**PROCESO POR ADJUDICACIÓN SELECTIVA N° SEL-0067-2025-OTL/PETROPERÚ PRIMERA CONVOCATORIA**  
**“ADQUISICIÓN DE TUBOS PARA INTERCAMBIADORES DE CALOR DE LA UNIDAD FCK DE REFINERÍA TALARA”**

**PROCESO POR ADJUDICACIÓN SELECTIVA N° SEL-0067-2025-OTL/PETROPERÚ PRIMERA CONVOCATORIA**  
**“ADQUISICIÓN DE TUBOS PARA INTERCAMBIADORES DE CALOR DE LA UNIDAD FCK DE REFINERÍA TALARA”**

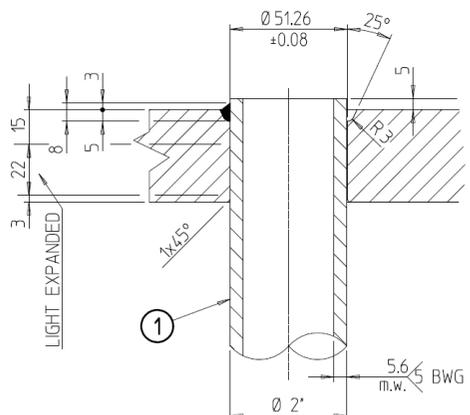
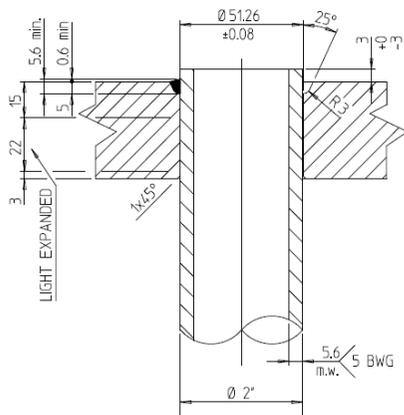
N°	CONSULTA	PARTICIPANTE	RESPUESTA A CONSULTA	CONDICIONES TÉCNICAS INTEGRADAS																		
1	<p>Consulta N° 1                      Agradece indicar si para la presente licitación el diámetro de Ø 2” se considera OD (50.8 MM) o DN (60.33MM)</p>	<p>INDUSTRIAS NACIONALES DE METALES S.A.C</p>	<p>Se confirma que el diámetro externo es OD Ø2” (50.8mm), con espesor de pared 5.6 m.w. (espesor de pared en mm). Longitud de tubo 7315 mm.                      Ver imágenes adjuntas, para referencia de diámetro de tubo.</p> <p><b>FCK-E-102:</b></p>  <table border="1" data-bbox="1086 821 1803 901"> <tr> <td>EXCHANGE TUBE</td> <td>Ø2”-5 BWG-m.w.-7315 Lq.</td> <td>SA 192</td> </tr> <tr> <td>DESCRIPTION</td> <td>DIMENSIONS</td> <td>MATERIAL</td> </tr> <tr> <td>DESCRIZIONE</td> <td>DIMENSIONI</td> <td>MATERIALE</td> </tr> </table> <p><b>FCK-E-103:</b></p>  <table border="1" data-bbox="1097 1348 1814 1428"> <tr> <td>EXCHANGE TUBE</td> <td>Ø2”-5 BWG-m.w.-6094 Lq.</td> <td>SA 192</td> </tr> <tr> <td>DESCRIPTION</td> <td>DIMENSIONS</td> <td>MATERIAL</td> </tr> <tr> <td>DESCRIZIONE</td> <td>DIMENSIONI</td> <td>MATERIALE</td> </tr> </table>	EXCHANGE TUBE	Ø2”-5 BWG-m.w.-7315 Lq.	SA 192	DESCRIPTION	DIMENSIONS	MATERIAL	DESCRIZIONE	DIMENSIONI	MATERIALE	EXCHANGE TUBE	Ø2”-5 BWG-m.w.-6094 Lq.	SA 192	DESCRIPTION	DIMENSIONS	MATERIAL	DESCRIZIONE	DIMENSIONI	MATERIALE	<p align="center"><b>NO APLICA</b></p>

EXCHANGE TUBE	Ø2”-5 BWG-m.w.-7315 Lq.	SA 192																				
DESCRIPTION	DIMENSIONS	MATERIAL																				
DESCRIZIONE	DIMENSIONI	MATERIALE																				
EXCHANGE TUBE	Ø2”-5 BWG-m.w.-6094 Lq.	SA 192																				
DESCRIPTION	DIMENSIONS	MATERIAL																				
DESCRIZIONE	DIMENSIONI	MATERIALE
